## PROTOKÓŁ Z VIII POSIEDZENIA ZESPOŁU OPINIUJĄCEGO (5 sierpnia 2021 R.)

Zdanie odrębne do projektu ŻKPZ/0002 PODJUCHY MAŁE RZECZY – CHODNIK ULICA ROŻNOWSKA I SKALISTA

[9] Mapa hipsometryczna ulicy Skalistej, która nie posiada kanalizacji przeciwdeszczowej, z obszaru bu-dowy 2m chodnika ze wskazaniem kierunku spływu wód opadowych na sąsiednie nieruchomości

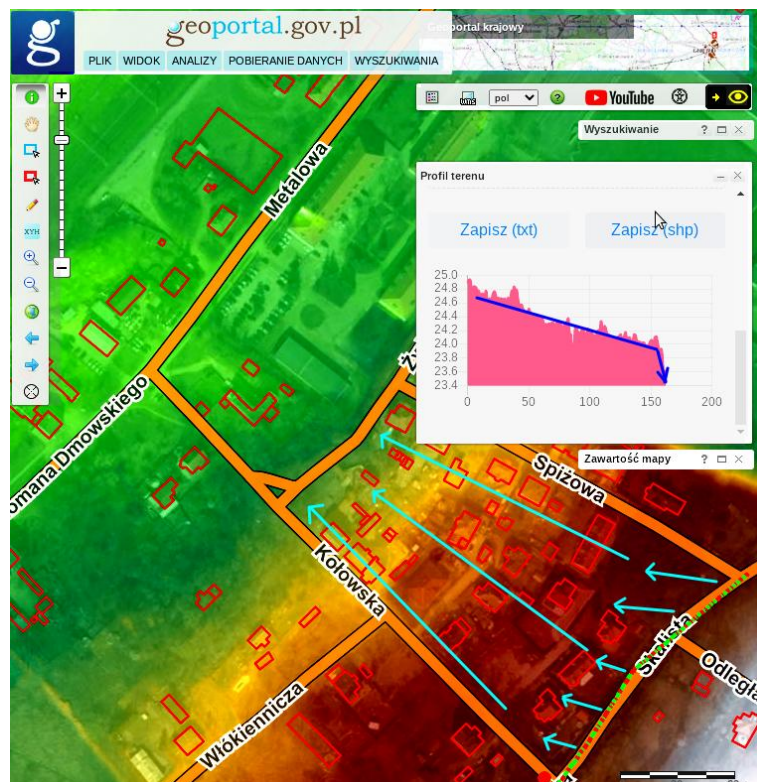
[8] Jednocześnie okolica jest położona na terenie o różnicach wysokości kilkudziesięciu metrów. Co więcej nie ma tam kanalizacji przeciwdeszczowej. Dlatego w świetle co raz częstszych podtopień po opadach deszczu (które wcale niekoniecznie muszą być rekordowe, np. 9 lipca 2021 opady były na poziomie 2cm-3cm, wielokrotnie niższe niż po opadach z 30 czerwca / 1 lipca 2021), kolejną wątpliwością związaną z projektem radnego Jarosława Warchoły jest pokrywanie asfaltem i betonem

przestrzeni pod zwiększenie liczby miejsc parkingowych. Zmniejszanie powierzchni zazielenionego gruntu i pokrycie go betonem uniemożliwi wsiąkanie wód opadowych. Biorąc pod uwagę znaczne wzniesienia na obu ulicach rzędu kilkudziesięciu metrów oczywistym jest że woda deszczowa z wybudowanych nowych betonowych powierzchni będzie spływała w dół, ostatecznie gromadząc się w najniższych położonych punktach zalewając je i wyrządzając tam ogrom zniszczeń w mieniu, o uniemożliwieniu dojazdu nie wspominając.

[10] Zabudowywanie gruntu betonem o szerokości 2 metrów oczywiście spowoduje gromadzenie się wód opadowych, które nie będą mogły wsiąkać w dotychczasowy grunt i będą wpływały na nieruchomości sąsiednie, powodując zalania i zniszczenia w czasie obfitych opadów deszczu. Tymczasem zgodnie z § 16 ust. 1 pkt 12 regulaminu sbo kryterium weryfikacji merytorycznej jest, czy projekt koliduje lub ma oddziaływanie na inwestycje. Nie zostało to przez urzędników w żaden sposób poddane weryfikacji.
